# 內政部都市計畫委員會第738次會議紀錄

一、時間:中華民國99年9月7日(星期二)上午9時30分。

第 9 案:內政部逕為「變更中興新村(含南內轆地區)都市計畫 (配合高等研究園區計畫)案」。

# 捌·提案修正 南核心地區新增道路線形修正

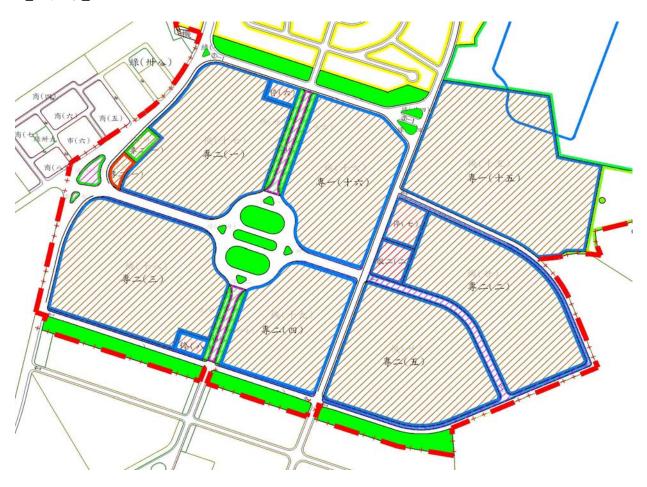
提案 将本計畫於南核心地區專二(四)及專二(七)兩坵塊所夾新增道路採 理由 平曲線處理道路線形,以符合(市區道路及附屬工程設計規範)之 平曲線最小半徑規範,並減少將來導致交通意外事故發生之機率。

建議 依照(市區道路及附屬工程設計規範),採用設計速率60公里/小修正 時,平曲線最小半徑120公尺修正線形。
